改善箇所説明図

不具合発生箇所
車両制御用コントローラ

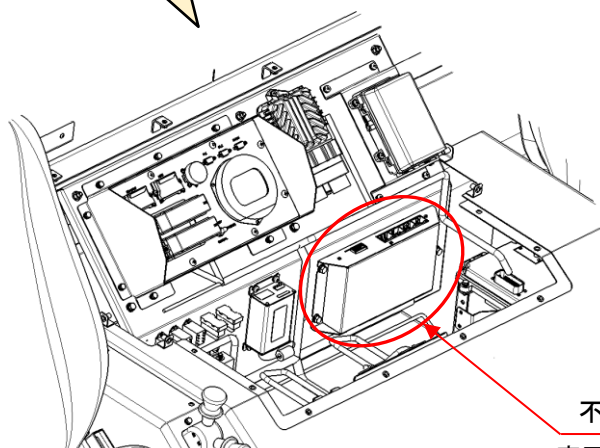
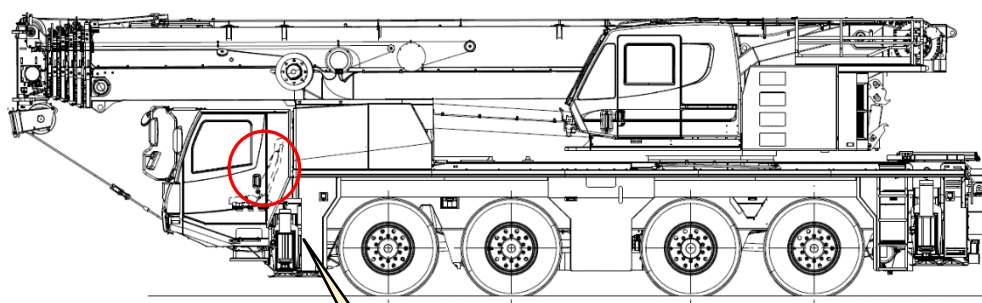
クレーン車の車両制御用コントローラにおいて、プログラムが不適切なため、パーキングブレーキ解除状態でPTO駆動スイッチを操作すると車両が発進するおそれがある。

全車両、車両制御用コントローラのプログラムを書換える。
